## **ATSAKYMAI Į GAUTUS TIEKĖJO PAKLAUSIMUS**

Perkančioji organizacija teikia atsakymą į Tiekėjo paklausimus dėl pirkimo „Plungės rajono savivaldybės administracijos pastato, esančio Vytauto g.12, Plungės m., antro aukšto kabinetų remontas“ (pirkimo ID. 2466819) (toliau – pirkimas) informacijos patikslinimo ir paaiškinimo.

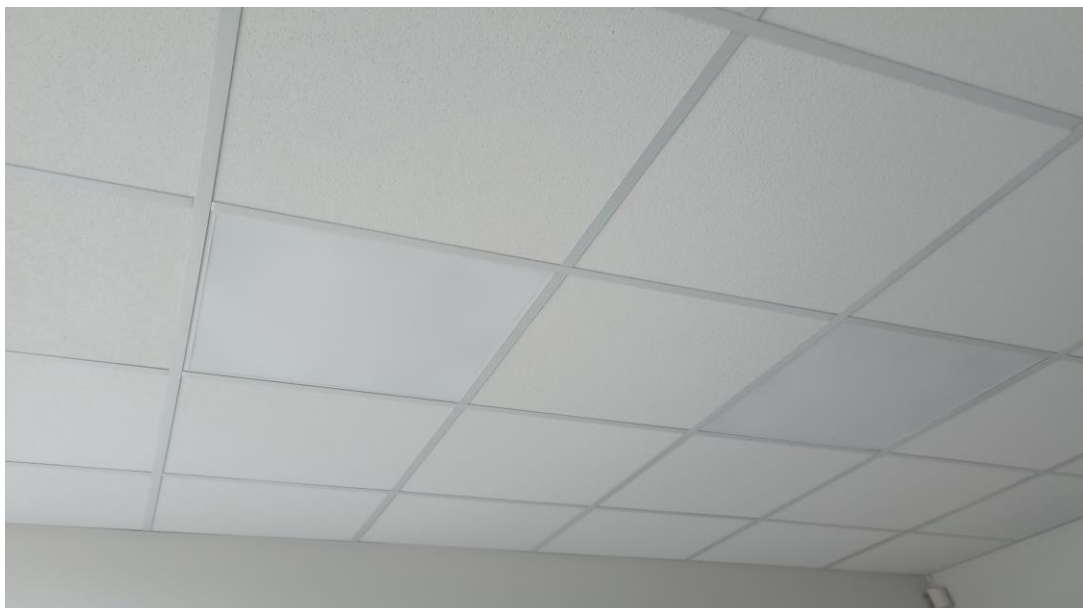
**3. Klausimas:** Kokie keliama reikalavimai pakabinamoms luboms su metalo konstrukcija ir 60x60 cm plokštėms: kokia plokščių spalva, kokia karkaso spalva, ar plokštės įleidžiamos į karkasą?

**3. Atsakymas:** Pakabinamos lubos – metaliniai profiliai T formos, segmentai 60x60, baltos spalvos, kuo lygesnio paviršiaus. Dizainą darbų vykdymo metu derinti su užsakovu. Žiūrėti: nuotrauka Nr. 1. Užsakovas papildomai informuoja Rangovą, kad pateikdamas pasiūlymą turi įsivertinti, kad patalpose, kuriose remontuojamos grindys, po remonto, kabinetų ir koridoriaus grindys turi būti tame pačiame lygyje. Pridedamose fotofiksacijose ( nuotrauka Nr. 2 ir nuotrauka Nr. 3) matosi, kad po rulonine danga bus reikalinga išardyti ir parketą.
